# La Gronda di Genova

# Quaderno degli attori

Presentato da **INU LIGURIA**

## "DÉBAT PUBLIC" SULLA GRONDA DI PONENTE - CONSIDERAZIONI DELL'INU

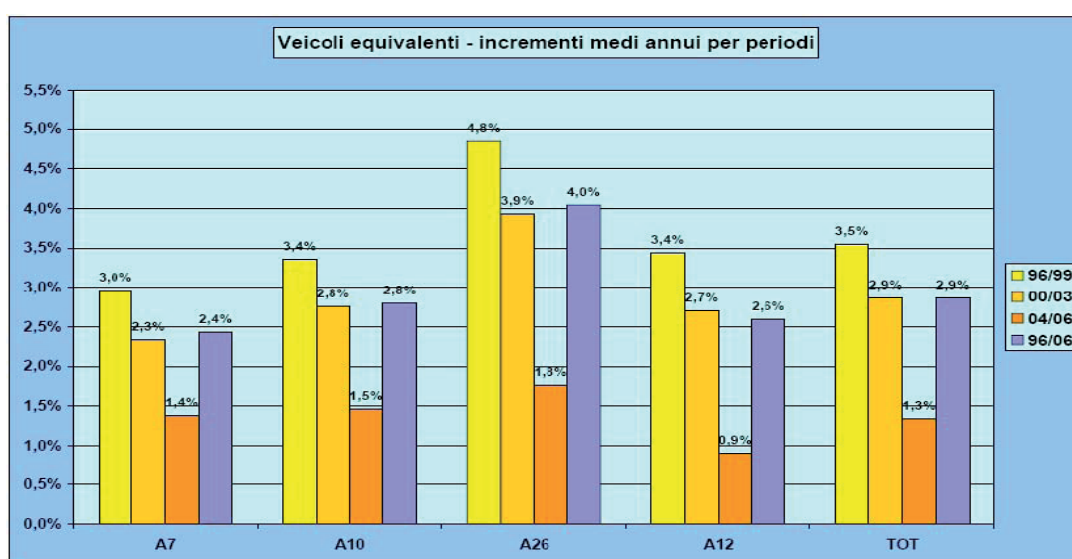
Quelle utilizzate non sono previsioni ma proiezioni, ottenute estrapolando gli andamenti 1996/2006. Le proiezioni presuppongono costanza di scenari. Nel periodo considerato erano compresenti due fattori convergenti di crescita della domanda:

- **basso** costo del petrolio;
- **alta** congiuntura economica;

Possiamo ritenere che ciò non sarà più vero nel futuro ragionevolmente prevedibile.

Bisogna fare riferimento a uno scenario macroeconomico globale strutturalmente diverso, nel quale i fattori di crescita della domanda - sviluppo economico e costo del trasporto - si presumono sistematicamente divergenti.

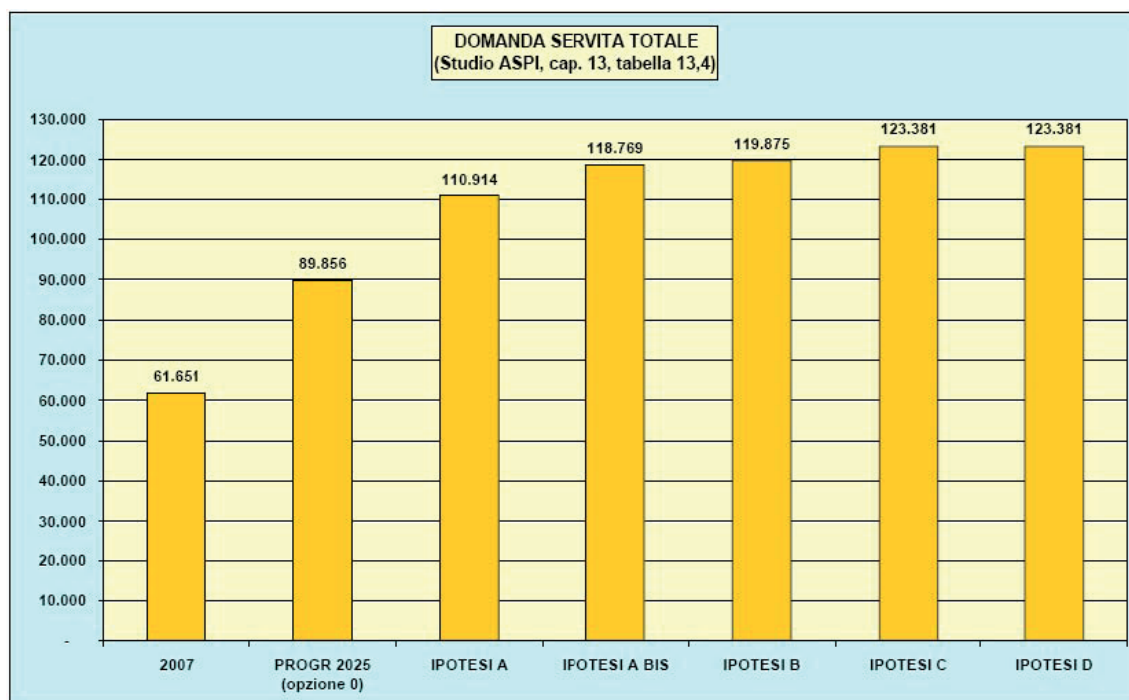
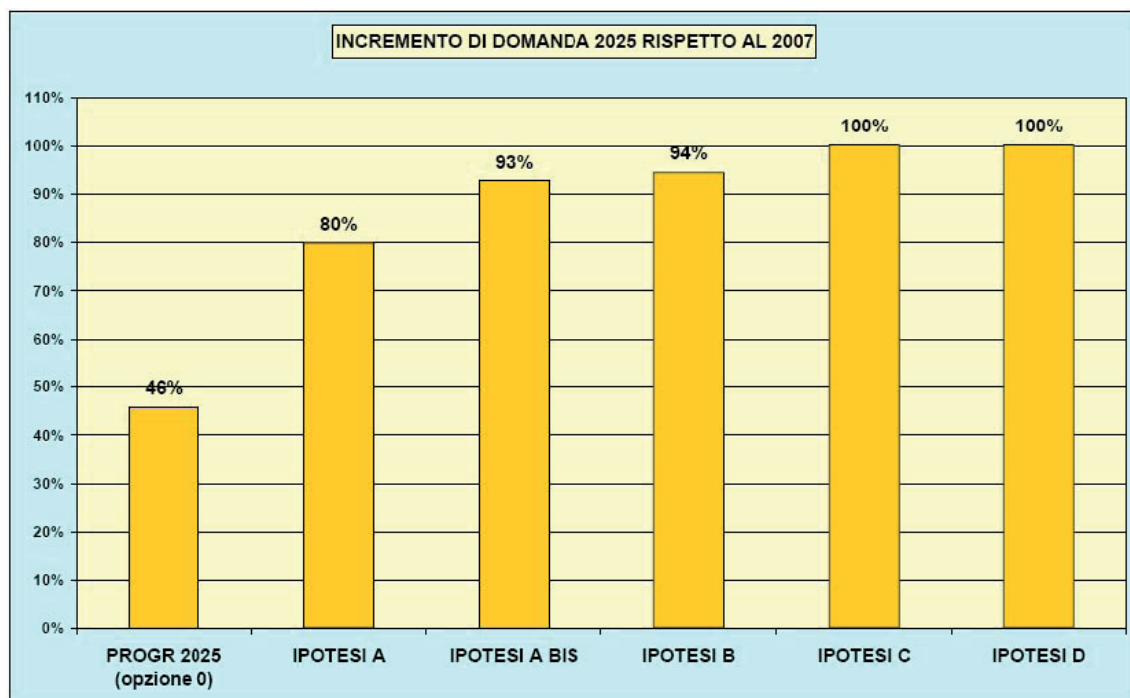
Lo studio ASPI ha utilizzato i valori medi del periodo. All'interno del periodo, i tassi di crescita sono fortemente decrescenti. Quindi i valori medi (colonna blu) sovrastimano la tendenza.

Per tutte le ragioni esposte sopra, le previsioni di domanda appaiono fortemente sovrastimate. Ma è proprio su queste stime che si basa la valutazione di necessità e urgenza dell'opera. Quindi, nel momento in cui le stime di domanda saranno, come è inevitabile, fortemente ridotte, vi sarà valido motivo per ridiscutere il dimensionamento e l'intera filosofia del progetto.

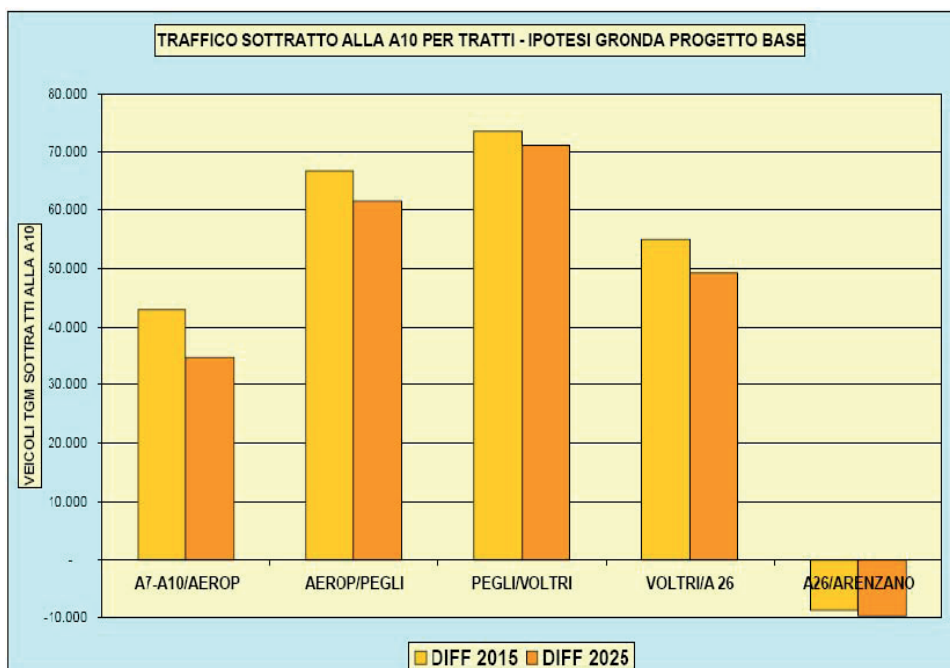
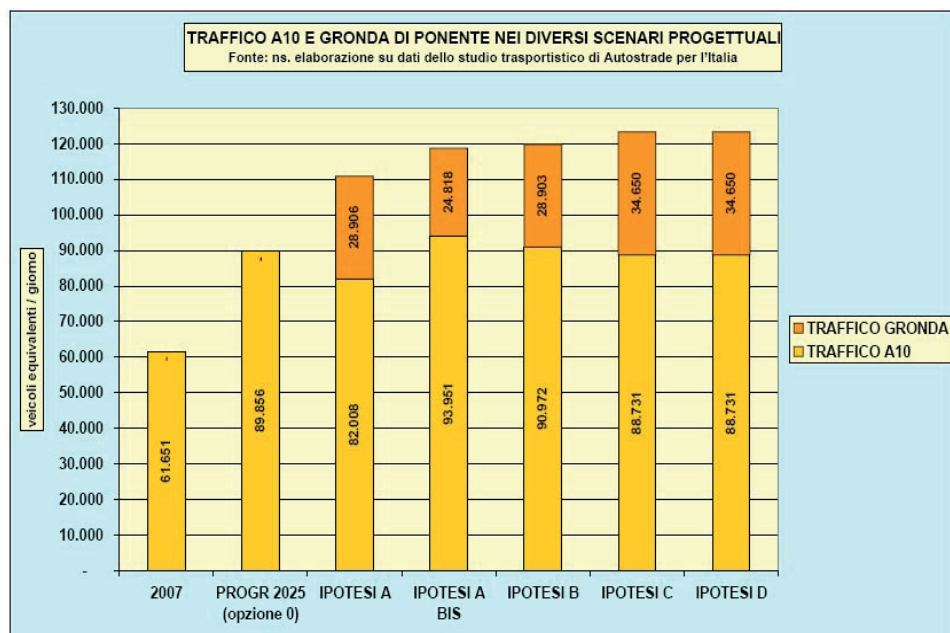
La somma dei flussi bidirezionali in attraversamento che interessano la tratta urbana della A10 porta a un TGM totale, espresso in veicoli equivalenti, di circa 36.000 unità.

Tuttavia, a nostro giudizio questa somma comporta un evidente doppio conteggio di tutti i veicoli considerati, trattandosi di flussi bidirezionali che vengono computati, per esempio, sia tra A12 e A10, sia tra A10 e A12.

Quindi gli effettivi veicoli in attraversamento sulla A10 sono circa 18.000, cui si devono aggiungere i circa 29.000 sulla direttrice Ovada - Ventimiglia, che non interessano la futura gronda.

Un valore tale da non giustificare, di per sé, la nuova strada, anche in considerazione del fatto che, notoriamente, i flussi di attraversamento non coincidono tendenzialmente con le punte del traffico locale.

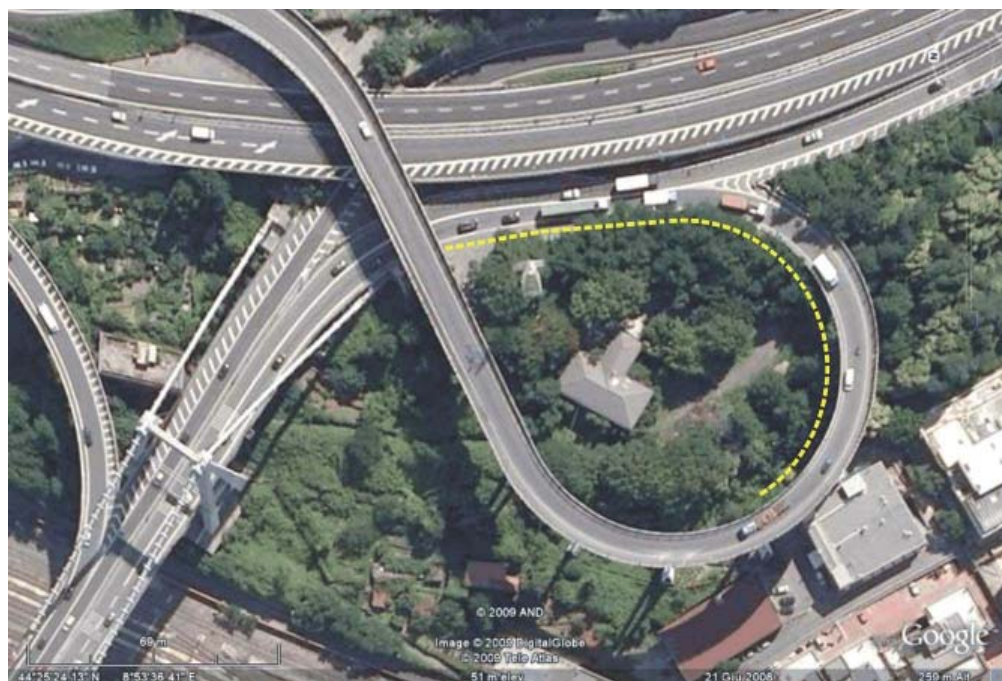
- **viadotto Morandi:** decidere il destino del viadotto Morandi;
- **tratto genovese della A7:** potenziare il tratto genovese della A7, soggetto alla sovrapposizione dei flussi est-ovest e nord-sud, attuando gli interventi previsti da ASPI o altri analoghi, che sono certamente necessari e sono quelli più direttamente

- **svincolo di Cornigliano/Aeroporto:** in previsione del completamento della strada a mare, potenziare lo svincolo di Cornigliano/Aeroporto, in uscita da ovest, con un intervento analogo a quello realizzato a Bolzaneto, che ha completamente eliminato le code in uscita sulla carreggiata stradale;

- **raccordo tra A10 e A7:** analogamente, si dovrebbe ridisegnare il raccordo tra A10 e A7, all'estremità est del viadotto Morandi, in modo da evitare il rallentamento prodotto dalla curva molto stretta, di raggio 40 m, che, con traffico intenso, provoca l'accumulo dei veicoli (soprattutto camion) sulla corsia destra della carreggiata lato mare del viadotto.
